Motsegn - Statens vegvesen

Uttale ved 1.gangs høyring og 2.gangs høyring

Figur 2 Geometri ny veg som i illustrasjon over men vist på plankart (2.gongs høyring). Her er gjort ei tilpassing i område for overgang til Rundhovdeplan og vegutbetring øvst i biletet (utheva i raud sirkel).

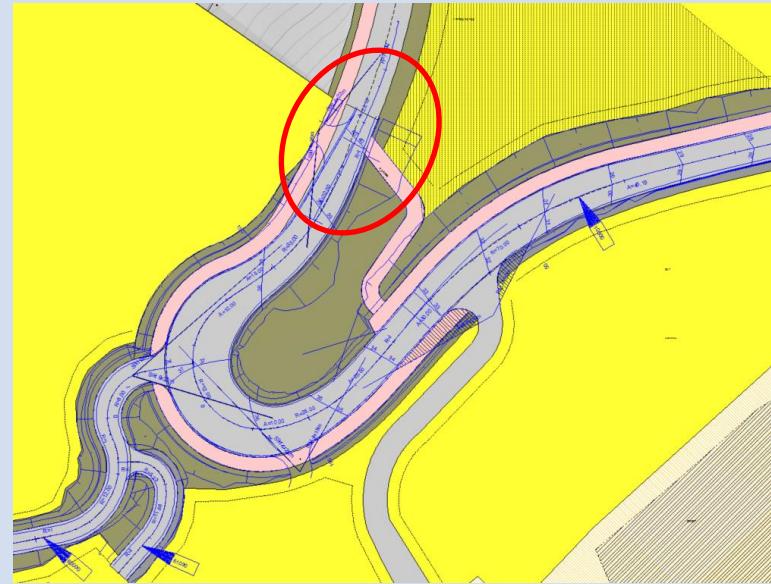
Svv 1.gang	SVV 2.gang + presisering i motsegnsbrev	Rådmannen sine merknader / konklusjon
Vi bed om at det vert dokumentert at Vågenessvingen let seg utbetra i samsvar med planen.	Vågenessvingen Utforminga av Vågenessvingen (bilde 1) har vore ein lang prosess. Statens vegvesen har tidlegare i prosessen vurdert at utforminga i vegteikningane er tilstrekkeleg med tanke på tilhøva. Vi ser derimot at svingen i nord har ein uheldig utforming i plankartet som kan skape trafikkfarlege situasjoner. Denne må rettast ut slik at den ikkje får «knekket» den har i dag. Statens vegvesen har vorte kontakta angåande avkjørselen vis a vis o_SGG04 (markert med pil i plankartet, bilde 1). Eigaren er interessert i å stengje denne avkjørselen og heller nytte avkjørselen som ligg midt i Vågenessvingen. Denne løysinga er Statens vegvesen positive til, og vi ser det som ein fordel at eksisterande avkjørsel stengast. Vi ber kommunen om å vurdere dette. Tilbakemelding frå SVV etter gjennomført dialogmøte: <ul style="list-style-type: none">Alternativ 1 (som ligg i planen) er ikkje ein fullgod	 <p>Figur 1 Ny vegsituasjon avklart med Vegvesenet før 1.gangs handsaming - alternativ 1. Her er ny veg tilpassa (på det tidspunktet) eksisterande fv vidare i retning mot Hamre, altså før</p>

- løysing, men gjennom ein omgåande prosess vart løysinga akseptert av vegvesenet på grunn av vanskelege tilhøve på staden. Vi ønsker ikkje å gå ytterlegare ned på krava i vegenormalen her.
- Alternativ 2 gir ein krappare sving med dårlige stigningstilhøve. Vi kan derfor ikkje akseptere alternativ løysing for Vågenessvingen.

Ferjekaien

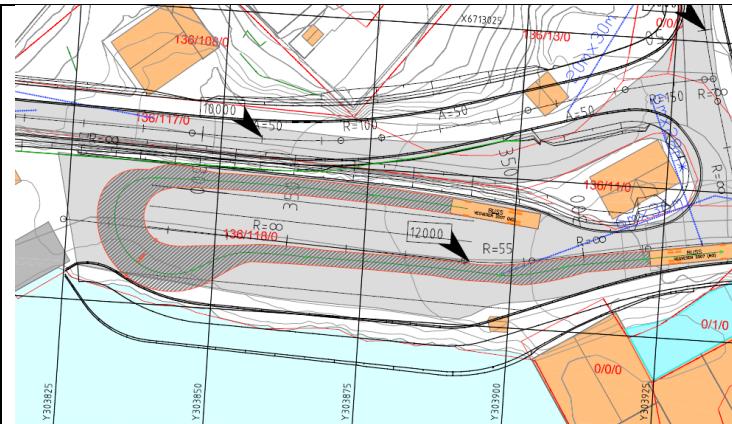
Det er knapt med areal på ferjekaia. I planmaterialet er det informert at manøvreringsareal på ferjekaia er ivareteken. Det ser derimot ikkje ut som om bussar vil ha nok plass til å snu utan å måtte manøvrere ved rygging, noko som er særlig uheldig (bilde 2). Her vil det stå mjuke trafikantar som venter på ferja, og bilar parkert. Dette skapar uryddige og farlege situasjoner. Bussar har ein stor blindsone. Det er derfor viktig at det er regulert nok areal for ein buss å snu i éin svingebevegelse. Dette må dokumentast med sporingskurvar.

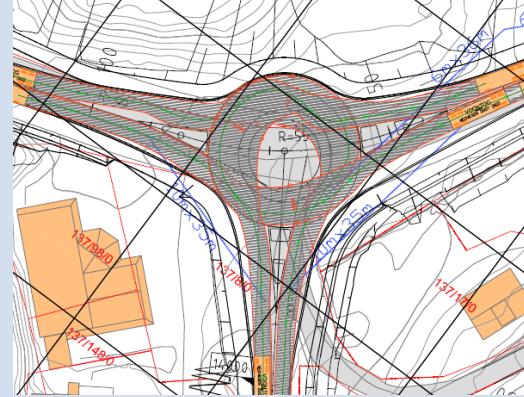
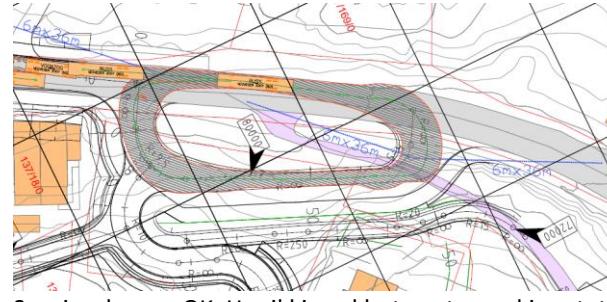
Utanfor BKB03 er det satt av føremålet SGT – gatetun (bilde 4). Vi kan ikkje finne noko i føresegna som seier kva gatetun inneber. Det kan ikkje tillatast parkering her. Statens vegvesen har kunne akseptere avkjørsle til eksisterande bustadar, men vil ikkje tillate bruk utover dette. Dette må derfor klargjera i planen, til dømes gjennom føresegn.	<p>Presisering sendt til SVV: Føresegn skal ha med presisering om at SGT skal nyttast til gatetun og kan ikkje nyttast til parkering.</p> <p>Avklaring av føremål SGT Statens vegvesen er nøgd med presiseringa som er foreslått.</p>
Vi har og eit ønske om å kvalitetssikre tekniske planar for vegtiltaka før neste handsaming.	Det er ikkje klart om rundkjøringa er dimensjonert for større køyretøy (bilde 5). Dette må dokumenterast med sporingskurvar. Dersom den ikkje er det vil dette ha store konsekvensar for trafikktryggleik og framkommelighet i området.	Rundkjøringa er tenkt med overkjørbar midtrabatt og kan td. utformast slik den i Lonevåg.
